Localizzazione degli errori materiali su CTR

Elaborati da modificare: B – C – D2

Estratto tav. C1 - Stato attuale

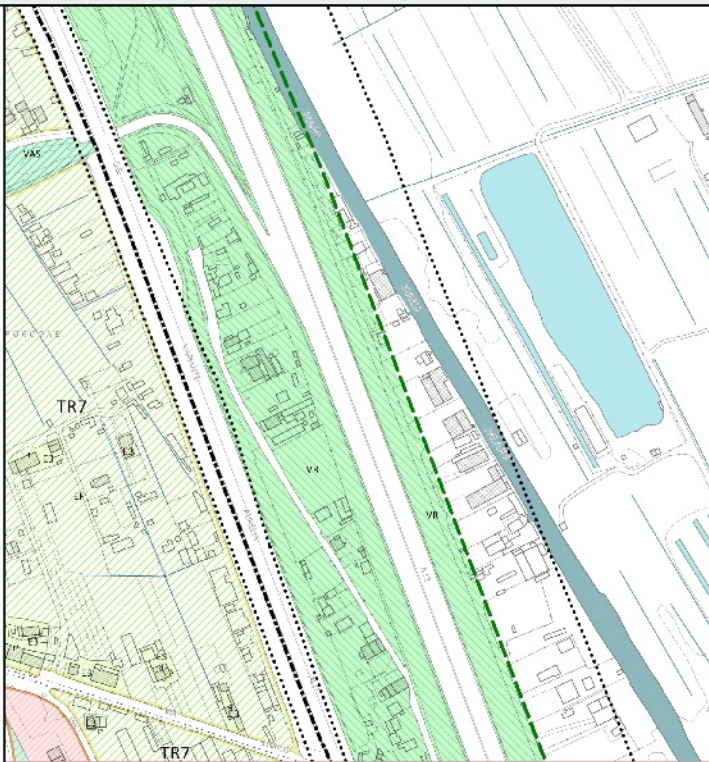
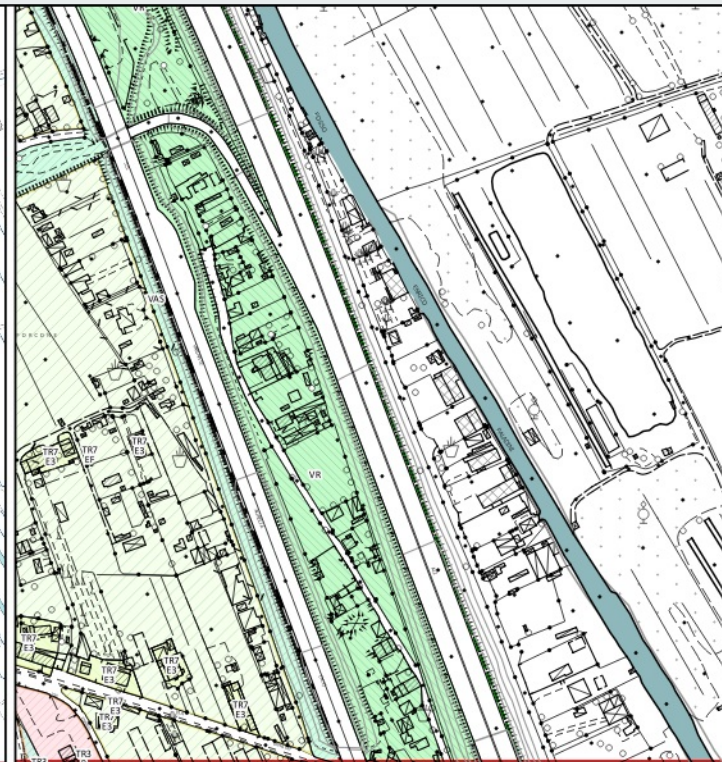
Il perimetro del Parco come rilevato dalla cartografia dell'89 si estende e combacia lungo tutta la linea dell'autostrada A12. Il RU invece individua nella medesima area la destinazione urbanistica VR (Verde Privato) distaccando il perimetro del parco mentre dalla linea autostradale. Si richiede pertanto la rettifica del perimetro di modo che risulti coerente con il perimetro deliberato dal consiglio regionale.

Si propone di rettificare il perimetro del parco riportando lo stesso in adiacenza all'infrastruttura autostradale stralciando tutte le previsioni a Verde Privato che ne ricadrebbero all'interno.

Estratto tav. C1 - Stato attuale

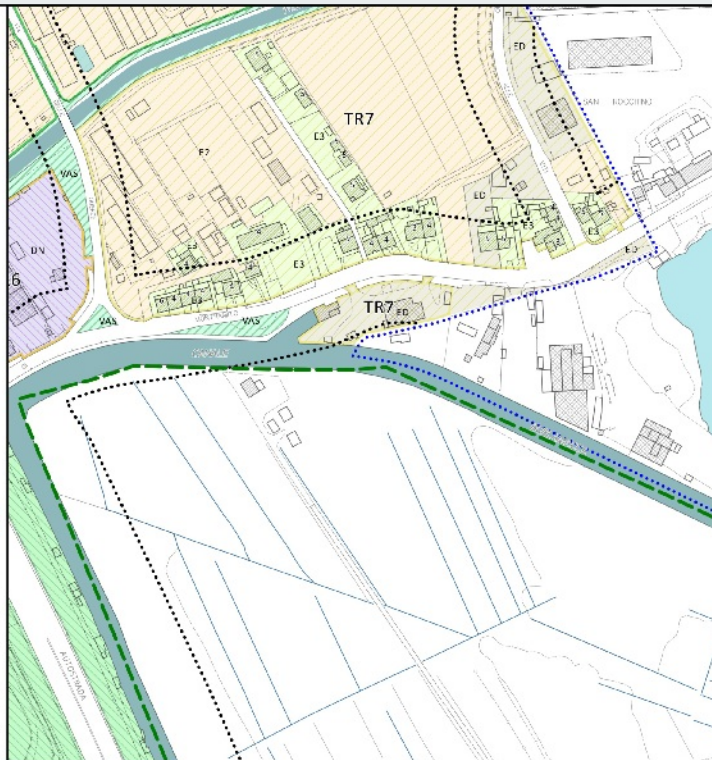
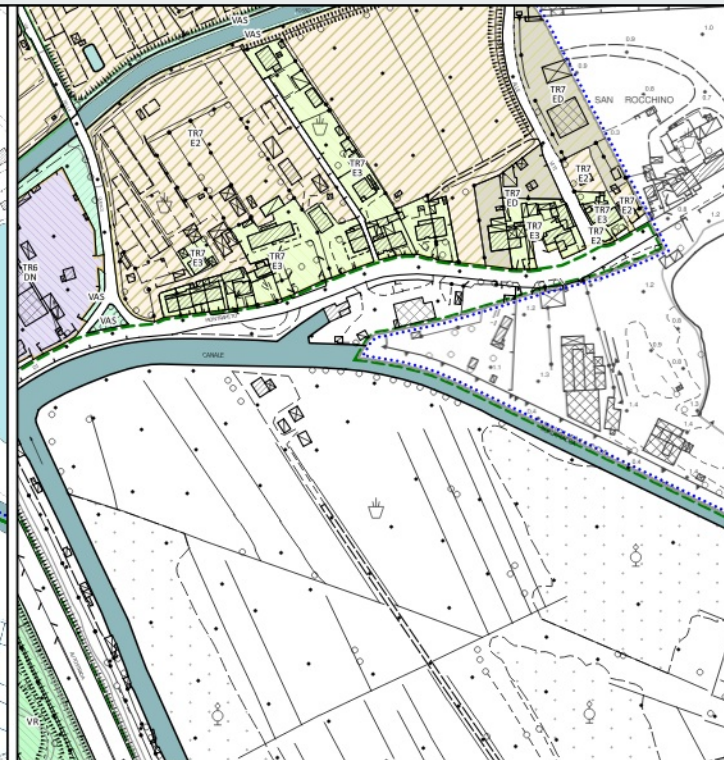
Il perimetro del Parco come rilevato dalla cartografia dell'89 si estende e ricomprende la strada di via di Montramito fino al confine comunale. Il RU invece norma e comprende due aree a Sud di via di Montramito rispettivamente individuate come "Verde di Arredo Stradale- VAS" e "Aree da recuperare - ED" con morfotipo Tessuto Sfrangiato di margine -TR7". Si richiede pertanto la rettifica del perimetro di modo che risulti coerente con il perimetro deliberato dal consiglio regionale e contestualmente lo stralcio della disciplina di RU.

Si propone di rettificare il perimetro del parco riportando lo stesso a ricomprendere la Via di Montramito e il contestuale stralcio per le previsioni ricomprese all'interno del perimetro correttamente individuato.

Estratto tav. C1 - Stato attuale

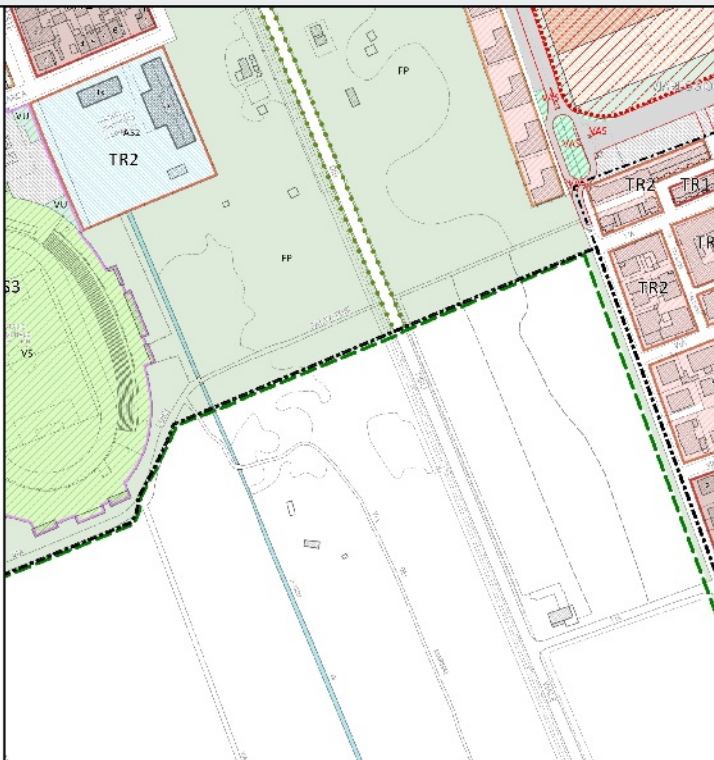
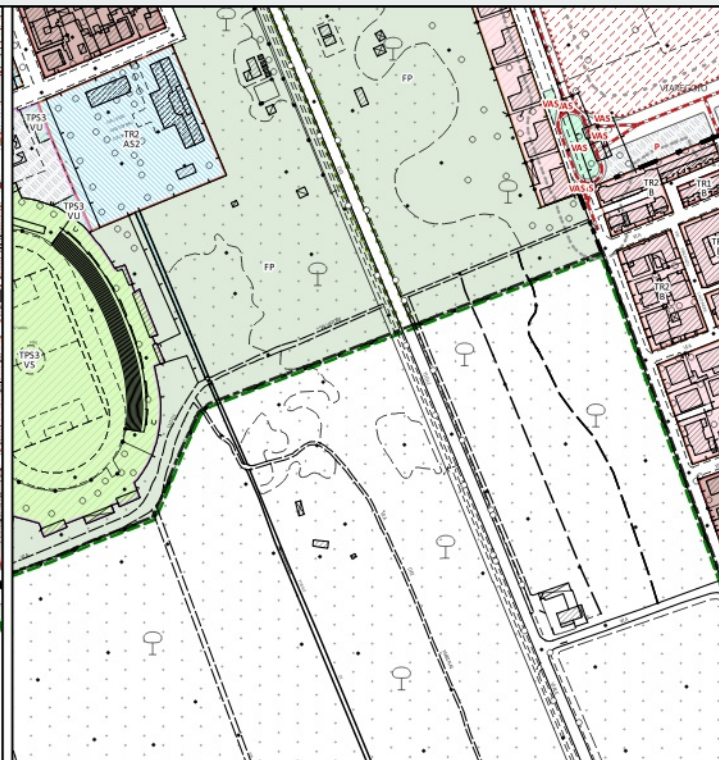
In prossimità dello Stadio dei Pini, la cartografia del 89 individua il perimetro senza appoggiarsi ad alcun elemento fisico evidente e significativo tale da poter ricondurre in modo lineare tale perimetro in cartografia del RU. Pertanto, essendo quest'area priva di segni evidenti come riferimento per la definizione del perimetro è stato incaricato un tecnico specializzato per rilevare strumentalmente tale limite che al contempo definisce il perimetro del Territorio Urbanizzato. Si richiede di rettificare la cartografia affinché il Perimetro del territorio urbanizzato e il Perimetro del Parco combacino con il rilievo strumentale sopra riportato.

Si propone di rettificare i perimetri in questione facendoli combaciare con il rilievo strumentale effettuato dal tecnico incaricato.

Estratto tav. C1 - Stato attuale

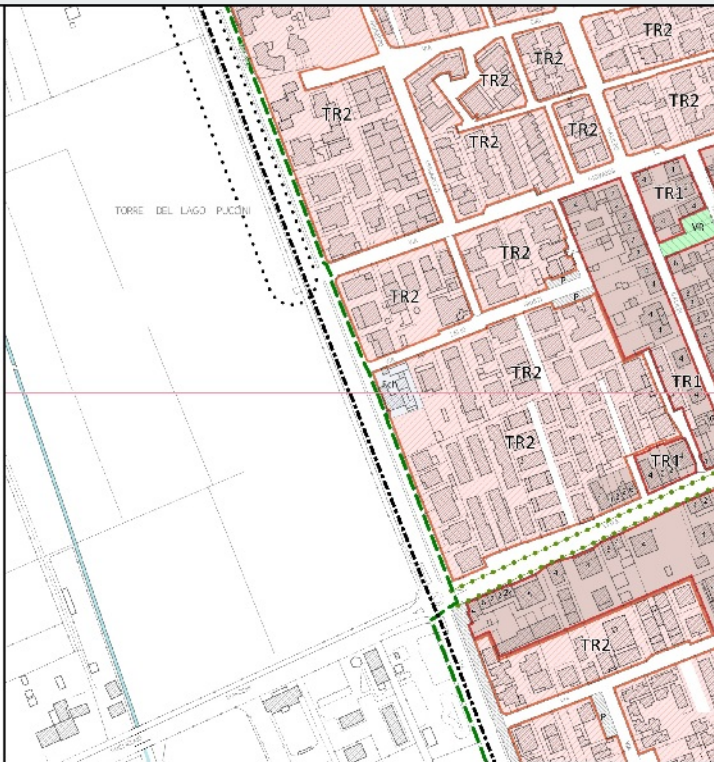
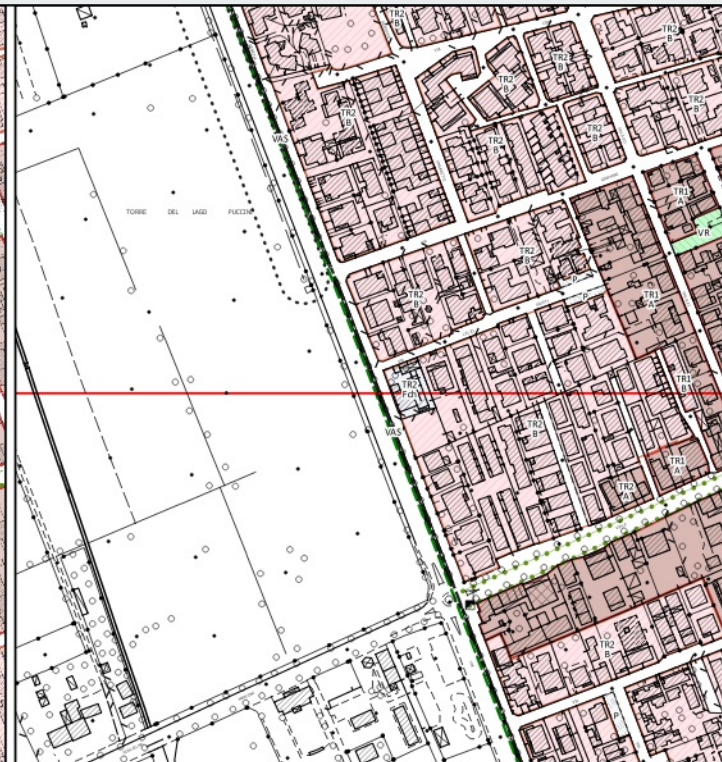
Il piano di gestione Tenuta Borbone – macchia lucchese, approvato con Delibera del Consiglio Direttivo n. 53 del 27.04.2009; all'art. "22.1 – Viabilità di accesso al parco" detta interventi di manutenzione e individua come viabilità perimetrale del Parco i seguenti tracciati: Via dei Lecci, Via Giovanni XXIII e Viale Kennedy. Il ru invece ricomprende erroneamente il tratto di Via Venezia della parte nord rispetto a viale Marconi e non ricomprende il tracciato di via Giovanni XXIII della parte a Sud rispetto al viale Marconi. Si richiede pertanto la rettifica del perimetro stralciando le parti di viabilità non ricomprese e normate dal piano di gestione e includendo invece quelle richiamate dal piano. Contestualmente si richiede la rettifica anche del Perimetro del Territorio Urbanizzato.

Si propone per l'ambito in questione di rettificare il perimetro del parco riportando in modo congruo con la CTR, i perimetri individuati dal "Il piano di gestione Tenuta Borbone – macchia lucchese, approvato con Delibera del Consiglio Direttivo n. 53 del 27.04.2009" e contestualmente di rettificare il perimetro del territorio urbanizzato facendolo combaciare con il perimetro del Parco rettificato.

Estratto tav. C1 - Stato attuale

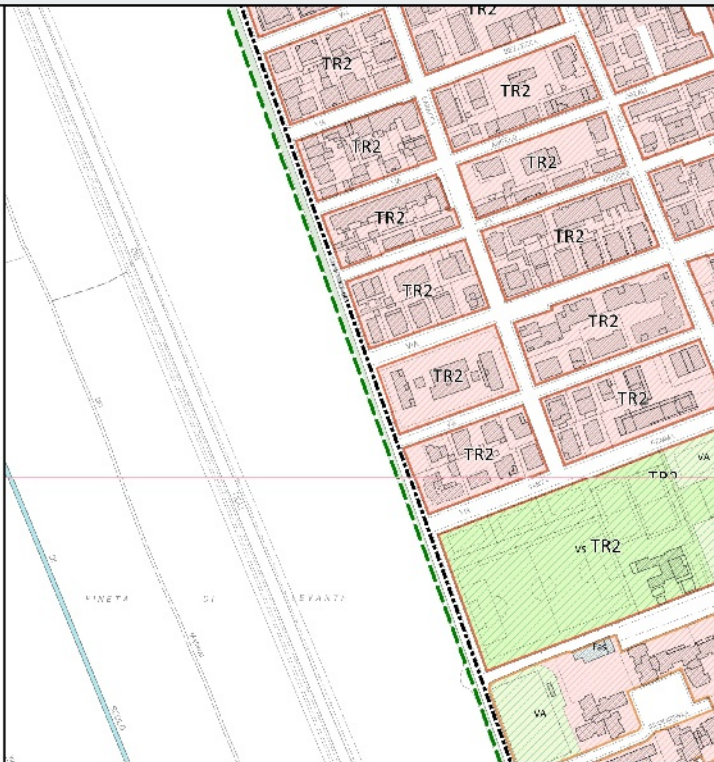
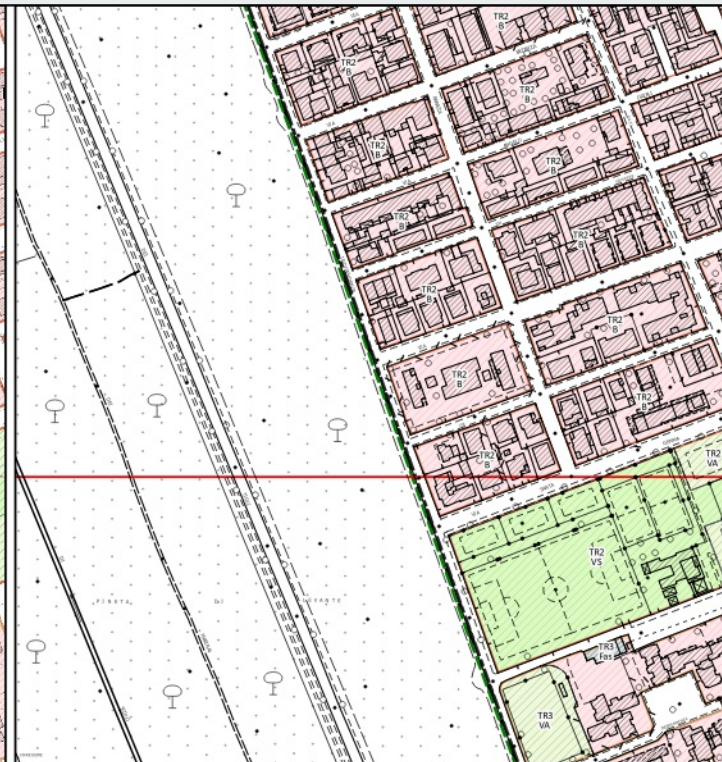
Il perimetro del Parco come rilevato dalla cartografia del 1989 si estende e combacia lungo tutta la Via di Indipendenza. Il RU invece individua nella medesima area la destinazione urbanistica "Pineta di levante e di ponente -Fp" distaccando il perimetro del parco dalla linea della Via di indipendenza. Si richiede pertanto la rettifica del perimetro di modo che risulti coerente con il perimetro deliberato dal consiglio regionale e contestualmente di far combaciare il perimetro del territorio urbanizzato con quest'ultimo.

Si propone di rettificare il perimetro del parco riportando lo stesso in adiacenza alla via di indipendenza stralciando tutte le previsioni a "Pineta di levante e di ponente -Fp" che ne ricadrebbero all'interno e contestualmente di rettificare il perimetro del territorio urbanizzato facendolo combaciare con il perimetro del Parco rettificato.

Estratto tav. C1 - Stato attuale

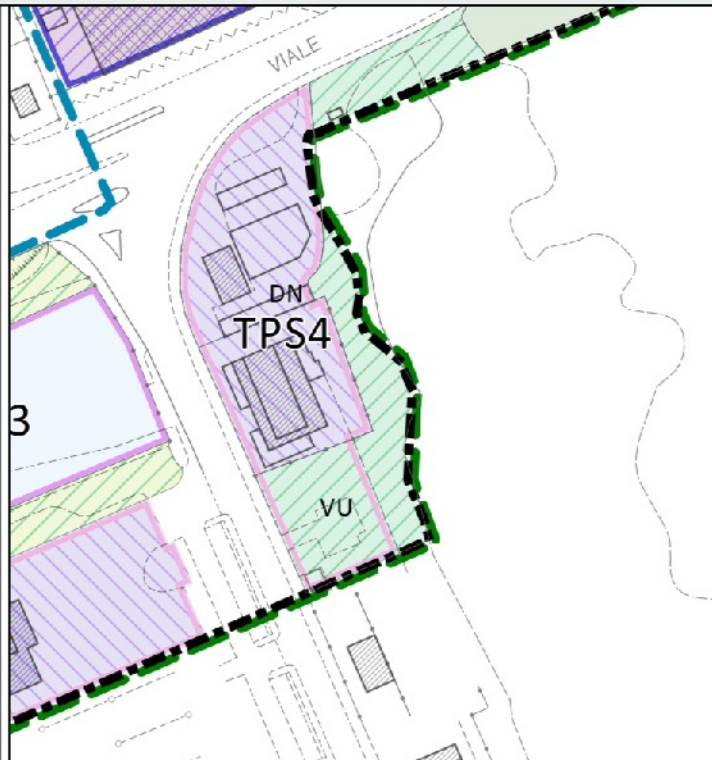
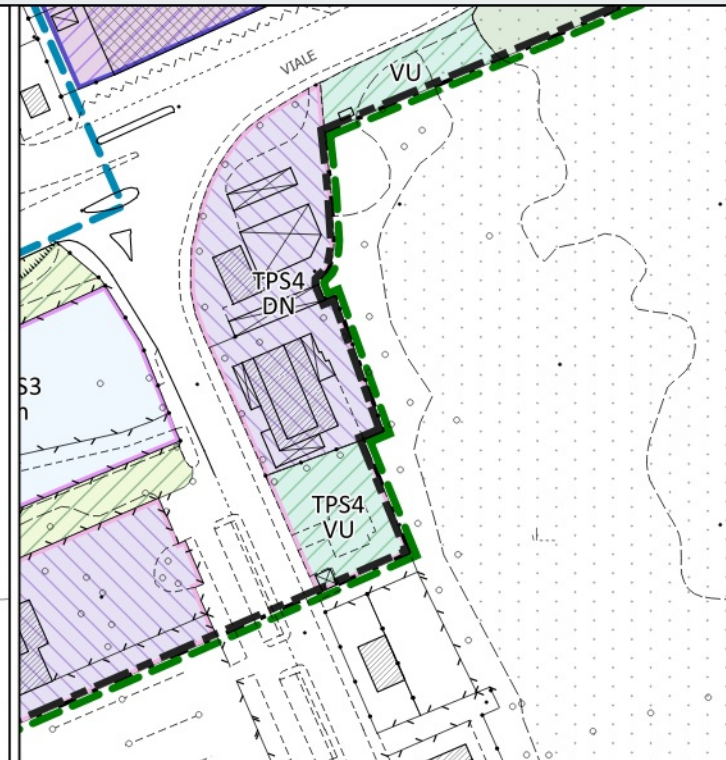
Il parco si attesta in adiacenza sugli elementi fisici del territorio nella propria cartografia che sono da ricondurre alla pertinenza degli edifici compresi nella Destinazione urbanistica DN e VU ricompresi nel Morfotipo TPS4. Il ru invece non è preciso e non individua il perimetro del parco in adiacenza alla pertinenza sopra richiamata e individua urbanisticamente le aree "Verde Urbano-VU" tra le pertinenze e il perimetro stesso. Si richiede pertanto la rettifica di modo che il perimetro sia coerente con la cartografia originaria e contestualmente di far combaciare il perimetro del territorio urbanizzato con quest'ultimo.

Si propone di rettificare il perimetro del parco riportando lo stesso in adiacenza alla pertinenza degli edifici compresi nella Destinazione urbanistica DN e VU stralciando tutte le previsioni a "Verde Urbano-VU" che ne ricadrebbero all'interno e contestualmente di rettificare il perimetro del territorio urbanizzato facendolo combaciare con il perimetro del Parco rettificato.
